DODATEK Č. 1 KE SMLOUVĚ O DÍLO Č. DIL/35/03/005579/2018

V průběhu provádění díla Revitalizace objektu U Hrušky s cílem provedení přestavby objektu stávající sokolovny na objekt s celodenním programem, vznikl požadavek na změnu závazku ze smlouvy, spočívající v dodatečných stavebních pracích. Tyto dodatečné stavební práce spočívají zejména ve vybudování nového oplocení, úpravě gabionové stěny, bourání a nové výstavbě přístavku, úpravě a změnách výplní stavebních otvorů, sanaci objektu proti vodě a statickém zajištění. V důsledku výše uvedených skutečností přistupuje objednatel k vynucené změně závazku ze smlouvy č. DIL/35/03/005579/2018 ve smyslu ustanovení § 222 odst. 5 a 6 zákona č. 134/2016 Sb., o zadávání veřejných zakázek, ve znění pozdějších předpisů (dále jen „zákon“).

Revitalizace objektu U Hrušky

0,000 = 277,77mm B.p.

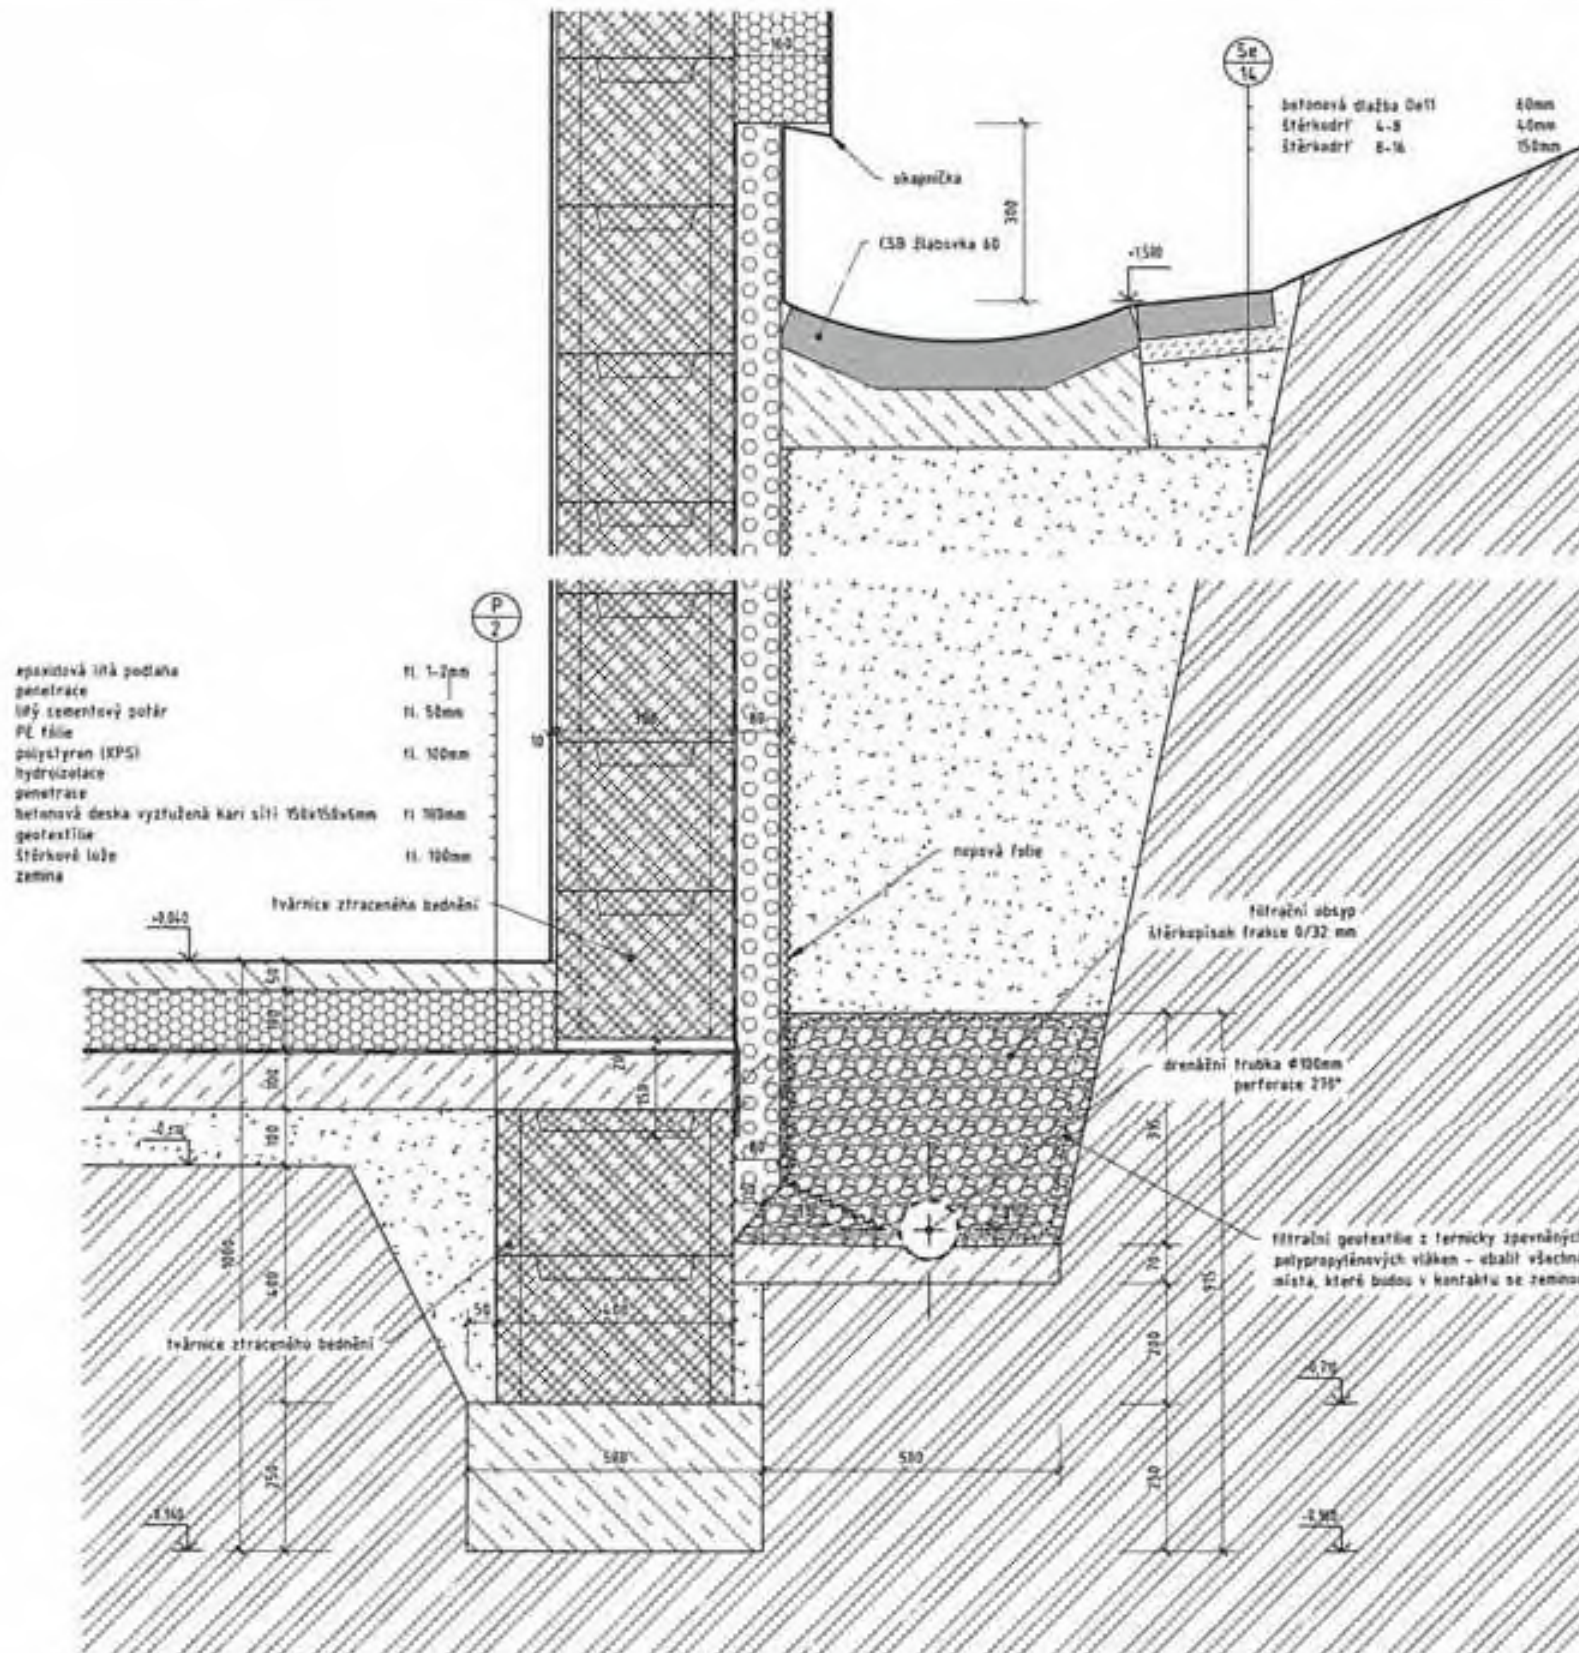
Nerealizování gabionových stěn a stavební a terénní úpravy za objektem.

Na základě stavebních úprav vestavku došlo k optimalizaci skladeb řezů za objektem. Po návrhu vyztužení severní stěny vestavku pozbyla gabionová stěna svoji funkci, a proto byla nahrazena novým a levnějším řešením.

NOVÉ ŘEŠENÍ

Vyjádření projektanta:

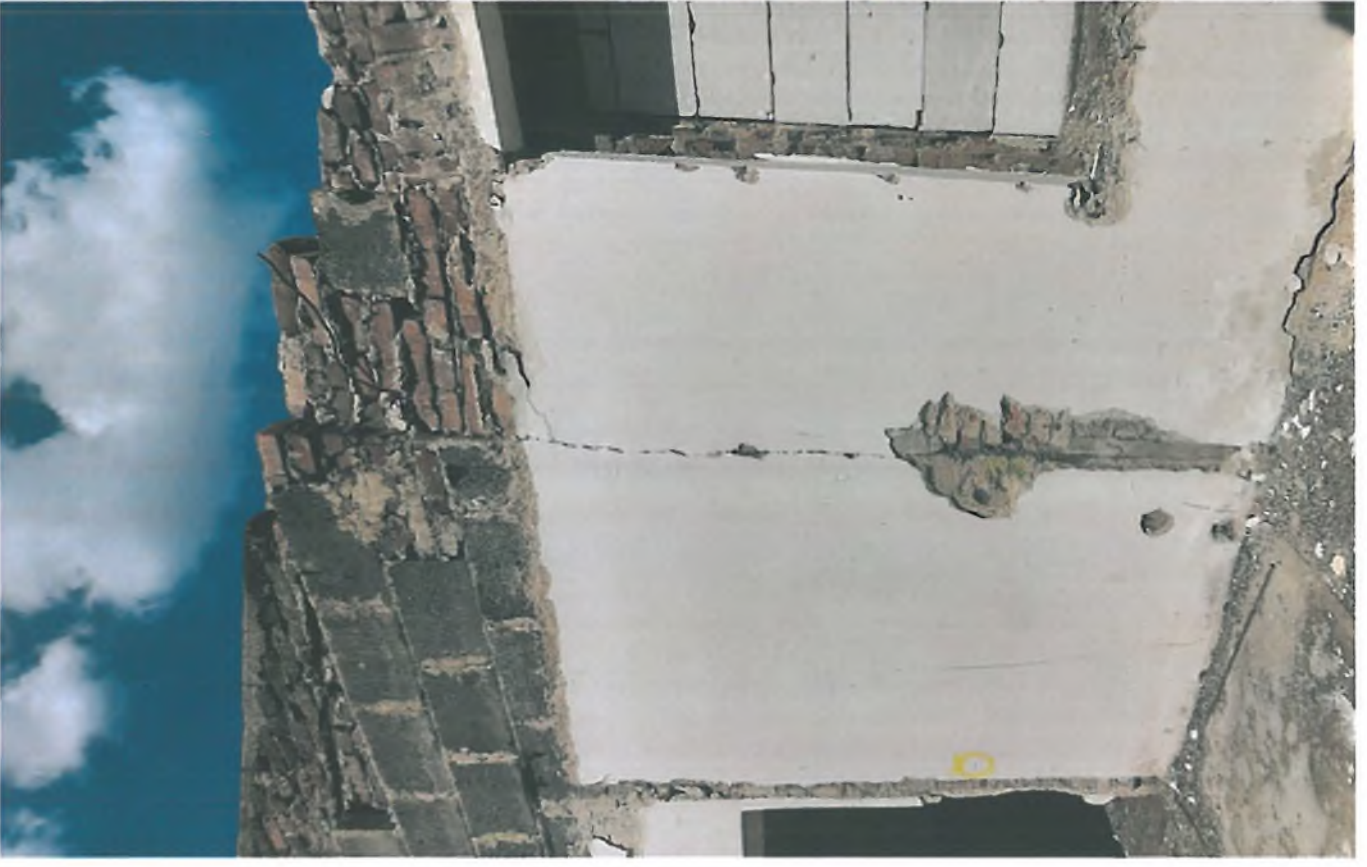
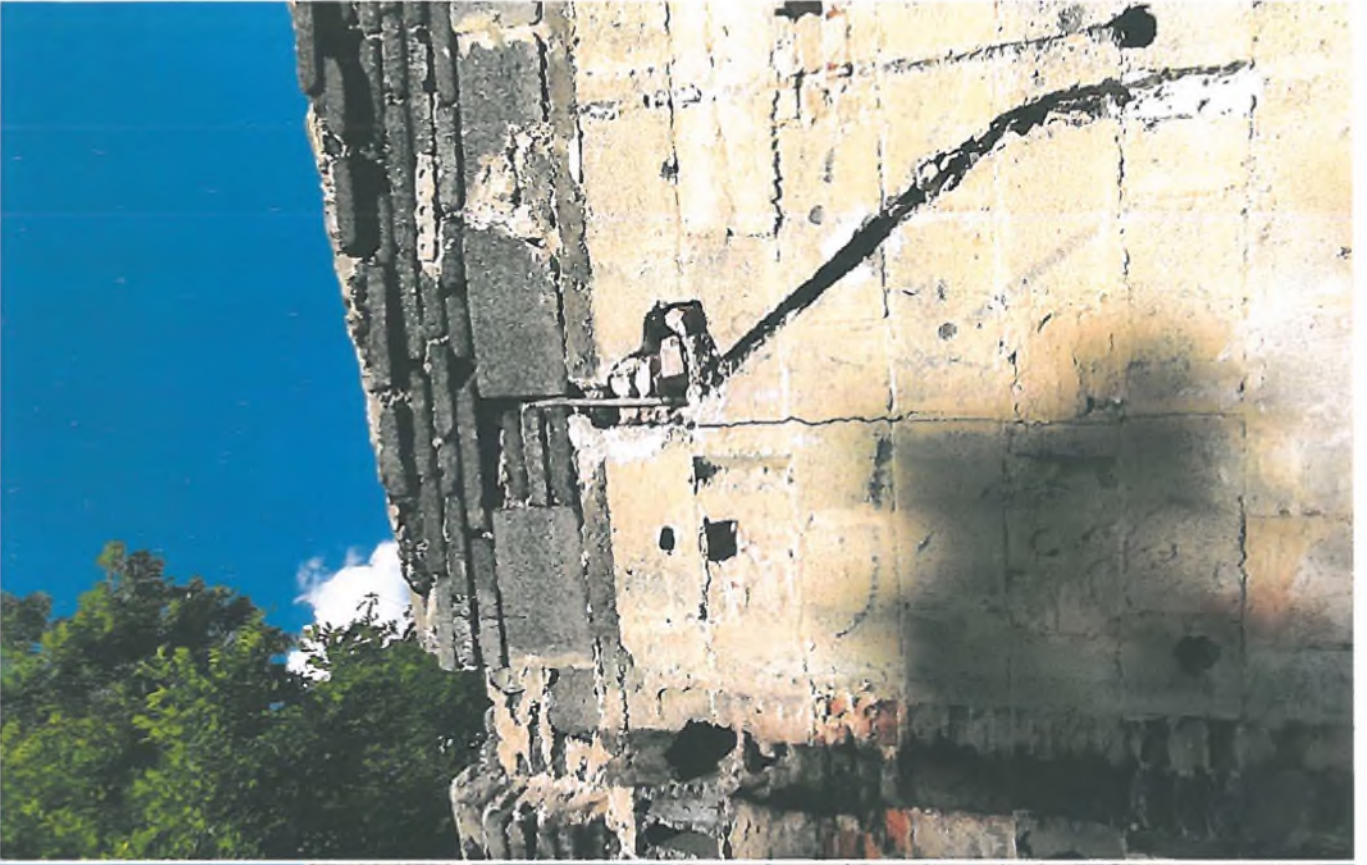
Projektant za přítomnosti statika provedl vizuální kontrolu stavby. Posuzované trhliny se vyskytují v obvodovém smíšeném zdivu západní přístavby tělocvičny.

Část objektu, která vykazuje posuzované poruchy, je založena na mělkých základech (cca 300mm), které nejsou v souladu s platnou ČSN EN 1997-1 Navrhování geotechnických konstrukcí (nezasahují do nezámrazné hloubky ani nemají odpovídající pevnostní vlastnosti). Vlastní zdivo objektu je provedeno jako smíšené z plných cihel a ze škvárových tvárnic s nedostatečnou vazbou.

Pravděpodobnou příčinou poruch zdiva je kombinace několika klimatických jevů posledních let – kombinace celoročního sucha, které způsobilo vysychání podzákladí v kombinaci s krátkými vydatnými dešti, kdy dešťový svod je vyveden tak, že dešťová voda zasakuje v rohu objektu, což mohlo způsobit pohyb nedostatečného základu ve svislém směru a tím následné trhliny ve zdivu. Další možnou příčinou je promrzání objektu (dům byl v posledních letech nevyužíván – nevytápěn a chátral).

Vzhledem ke skutečnosti, že v projektové dokumentaci je zdivo dále oslabováno bouráním nových otvorů, jeví se jako nejefektivnějším i nejekonomičtější řešením demolice zdiva včetně základů (rozsah – viz příloha) a provedení nových konstrukcí.

Případné nové konstrukce je nutno provést na základě upravené projektové dokumentace, která bude řešit tepelně-technické, hydroizolační a statické vlastnosti nových konstrukcí.
